改善箇所説明図

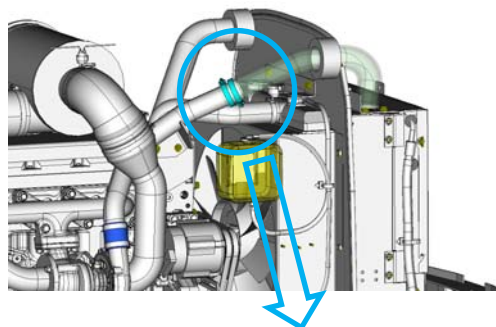
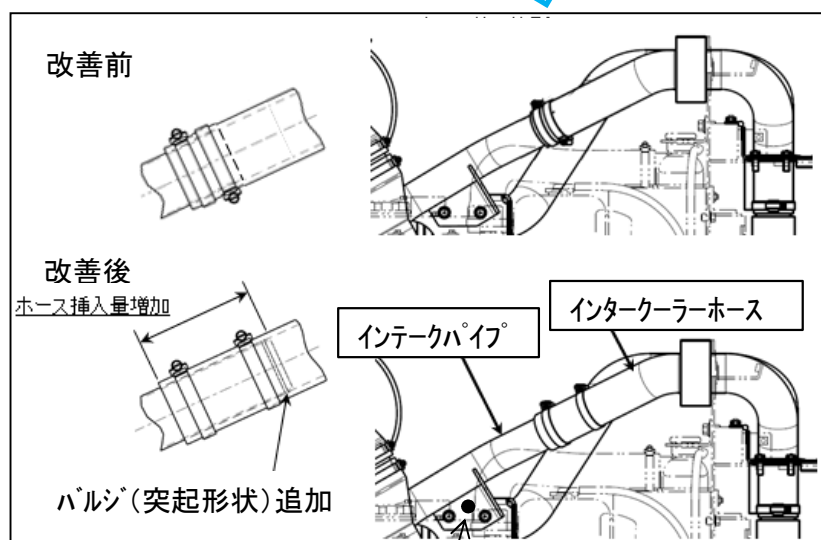
不具合発生箇所

過給器付原動機の吸入空気冷却装置（インタークーラー）の配管において、インタークーラーホースとインテークパイプの締結力が不十分なものがある。そのため、吸入空気圧に耐えられなくなり、インタークーラーホースがインテークパイプから抜け、黒煙排出量が保安基準値を超えるおそれがある。

全車両、インタークーラーホースとインテークパイプを対策品に交換する。

識別用
インテークパイプの取り付け座面に白色のマーキングを行う
